Parecer nº 99/IEF/NAR POUSO ALEGRE/2026

PROCESSO Nº 2100.01.0029988/2025-80

PARECER ÚNICO

Trata-se do processo de solicitação de autorização para a intervenção em APP em uma área de 0,0820 ha as margens do Córrego S/D, nas propriedades Sítio Águas Claras da Mantiqueira, zona rural, município de Cambuí/MG para a limpeza e desassoreamento do mesmo e abertura de estrada de acesso.

imagem 3 - Local indicado para compensação.

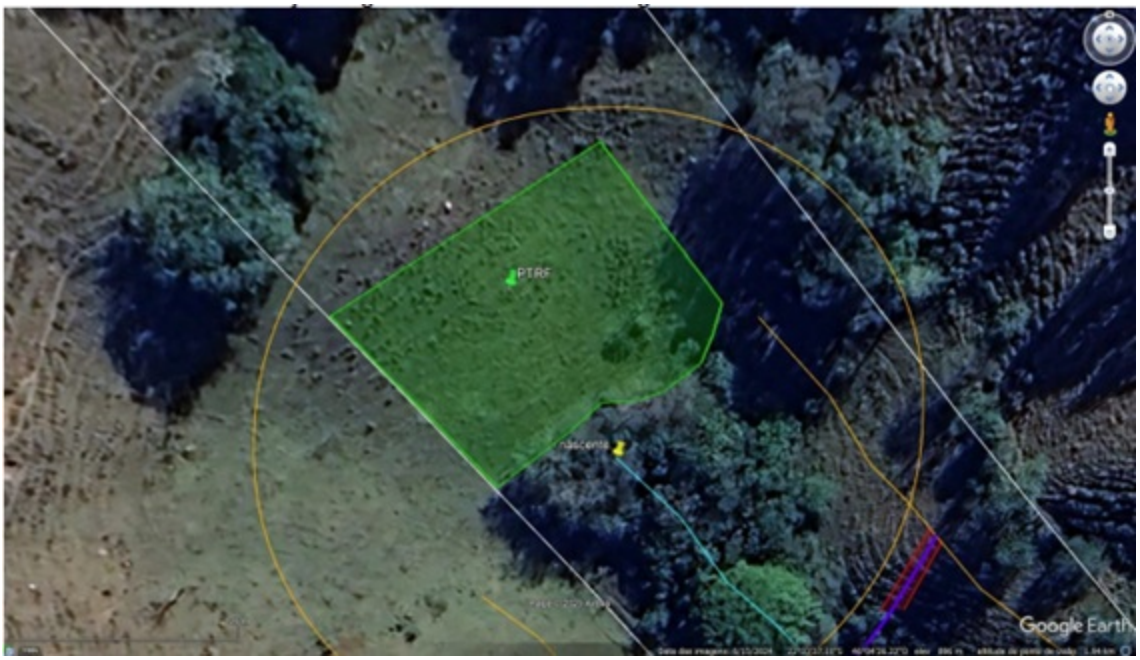
Para a área total de intervenção ambiental em APP, com área de **0,0820** hectares, sem supressão de cobertura vegetal nativa, no Bioma Mata Atlântica, foi apresentada a compensação em conformidade com a proporção da legislação vigente e pertinente ao caso, Decreto Estadual nº. 47.749/2019, por meio de reconstituição de uma área de 0,0820 ha, considerada área de preservação permanente de nascente, na mesma propriedade da intervenção, através do plantio de 91 (noventa e uma) mudas de espécies nativas da região, no espaçamento 3,0 x 3,0 m, coordenadas geográficas (UTM) 389.570 E / 7.504.741 S (Datum: SIRGAS 2000/Fuso: 23 K), conforme proposta descrita no Projeto Técnico de Reconstituição da Flora - PTRF, de responsabilidade do Tecnólogo em Saneamento Ambiental Leandro Luiz de Andrade ,

CREAMG MG139505D, ART de Obra e Serviço Nº MG20254063316. O local está recoberto por gramínea exótica rasteira (Braquiária) e não está isolado por cerca de arame.

Somos de parecer favorável às medidas compensatórias apresentadas pelas intervenções ambientais em APP, por estarem em conformidade à Legislação (Decreto nº. 47.749/2019) e se encontrar dentro de área de preservação permanente e dentro da área de influência do empreendimento.
